MEM 4/12 COMPO 1

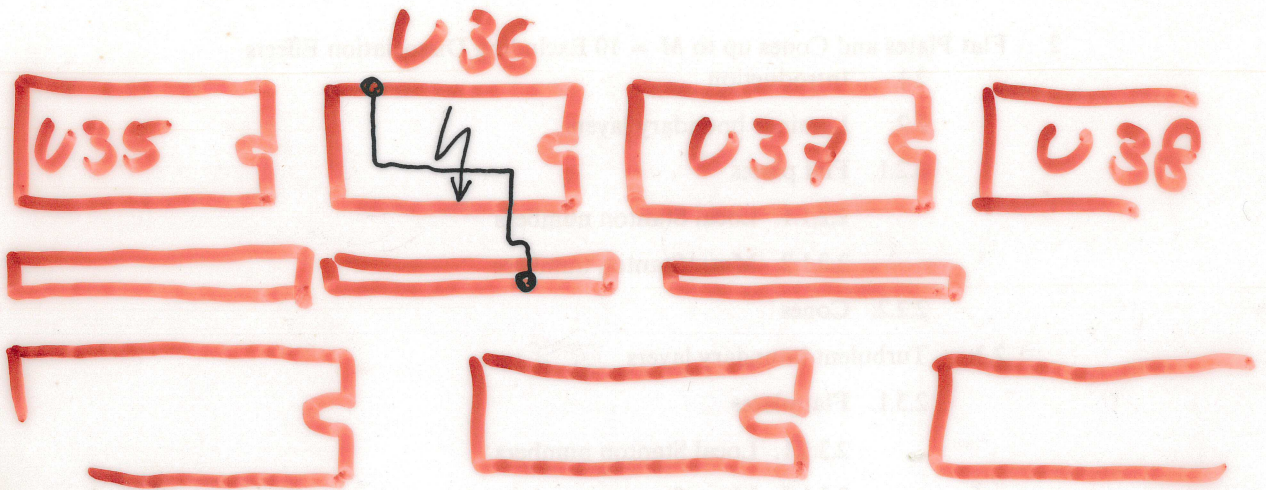
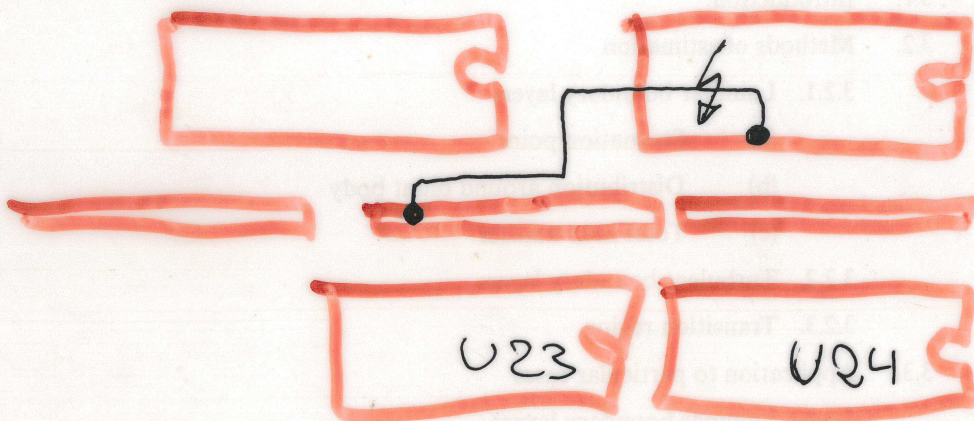
bei 12 MByte hier  $\downarrow$   
 unterbrechen unter'm IC!  
 (Absichtliche Kurzschlüsse gegen Erweiterung  
 4  $\rightarrow$  12 durch Nachbestücken)
